**Avis de la mission régionale d'autorité environnementale
sur la modification n°12 du plan local d'urbanisme
intercommunal valant programme local de l'habitat
(PLUiH) de la communauté d'agglomération du Haut-
Bugey (01)**

Avis n° 2026-ARA-AUPP-1891-N21113

Avis du 16 octobre 2026

Figure 1: Localisation du projet d'installation photovoltaïque en vue aérienne et dans le règlement graphique du PLUiH (extrait de l'évaluation environnementale p. 12)

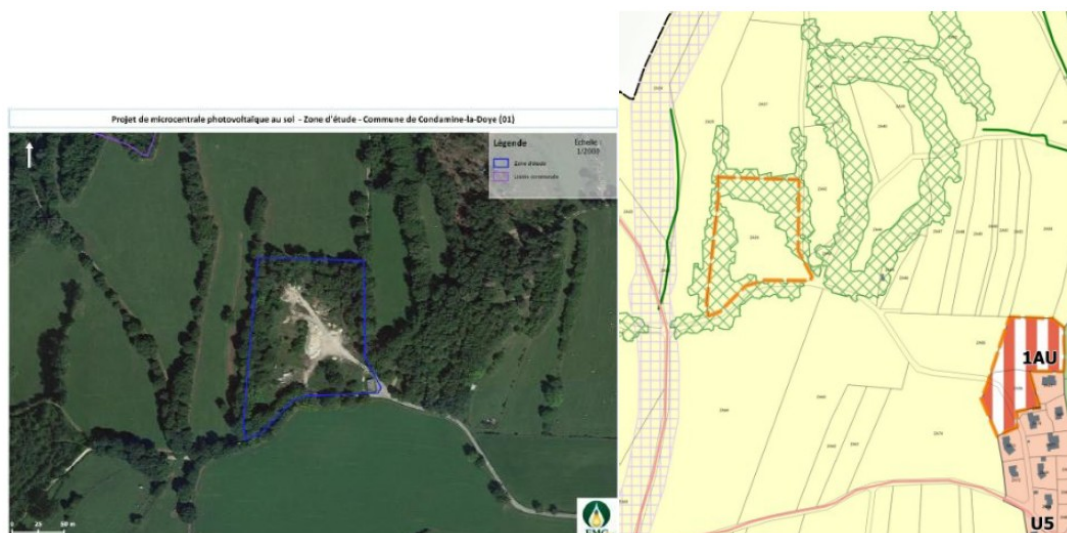
- il est excentré, à environ 350 m au nord-ouest du bourg ;
- il accueille un ancien site non autorisé de décharge d'ordures ménagères⁵ utilisé depuis les années 2000 pour le dépôt de gravats et déchets inertes ;
- il est localisé en zone de risque sismique modéré et de risque faible au radon et au retrait gonflement des argiles ;
- il est situé dans un espace perméable relais du schéma régional d'aménagement, de développement durable et d'égalité des territoires (SRADDET) Auvergne-Rhône-Alpes ;
- il est entouré de boisements identifiés au titre de l'article [L.151-23](#) du code de l'urbanisme dans le règlement graphique du PLUiH.

Figure 3: Plan de masse du projet (OAP p. 4)

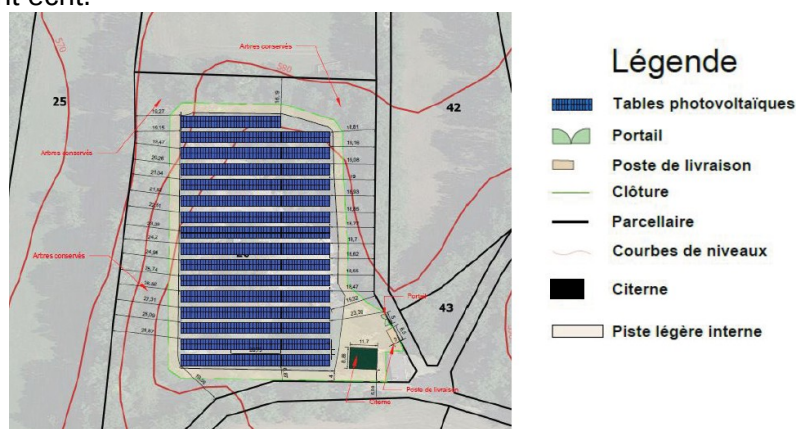
En matière d'évaluation des incidences (p. 33), la conclusion d'absence d'impacts sur les périmètres d'inventaire et de protection ne peut être affirmée sans présenter de données précises portant, d'une part sur l'alimentation des zones humides et les circulations d'eaux souterraines potentielles et, d'autre part sur les espèces de faune susceptibles de fréquenter le site et ses alentours. Il est précisé que le « *projet en tant que tel*¹⁷ » pourrait avoir des incidences sur les boisements entourant le site ainsi que sur ceux avec lesquels ils sont liés, ces ensembles constituant des corridors écologiques locaux (p. 34). Or, si l'OAP indique « *conserver les boisements en limite de l'emprise* » et « *veiller à la préservation de la strate végétale et arbustive présente* » (p. 3), cette prescription est contradictoire avec le plan de masse du projet présenté dans l'OAP (p. 3 et 4, cf. les figures n°3 et 4 ci-dessous) et avec d'autres dispositions de l'OAP (p. 4) qui impliquent la destruction de cette strate : « *l'emprise potentielle s'étend sur environ 9030 m², et les arbres présents dans cette emprise devront être abattus en dehors de la période de nidification de l'avifaune (mi-mars à fin août), et le débroussaillage devra également respecter cette période de non-intervention* ». L'OAP doit donc être actualisée afin d'être cohérente et l'Autorité environnementale suggère de conserver les règles les plus protectrices dans l'OAP et de transposer celles qui s'y prêtent dans le règlement écrit.

- ***mettre en cohérence les prescriptions actuellement contradictoires de l'OAP concernant la strate végétale et arbustive présente, par exemple en privilégiant la conservation des dispositions les plus protectrices et en transposant celles qui s'y prêtent dans le règlement écrit.***
